СЕРИЯ Б 1.041.1-1.2000

ПЛИТЫ ПЕРЕКРЫТИЙ ЖЕЛЕЗОБЕТОННЫЕ МНОГОПУСТОТНЫЕ

ИЗМЕНЕНИЕ 01/03-4

Изменение 01/03 – 4 к серии Б1.041.1 – 1.2000

Петли П1б, П2б

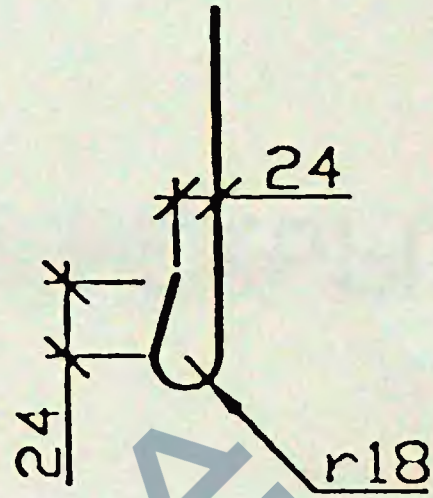
Форма и размеры петель П1а, П1б, П2а и П2б (Б1. 041.1 – 1.4 – 13 и Б1.041.1.- 1.4 – 14, стр. 57) при диаметрах предварительно напряжённой арматуры 16,18,20 и 22 мм. должны соответствовать нижеприведенным чертежам:
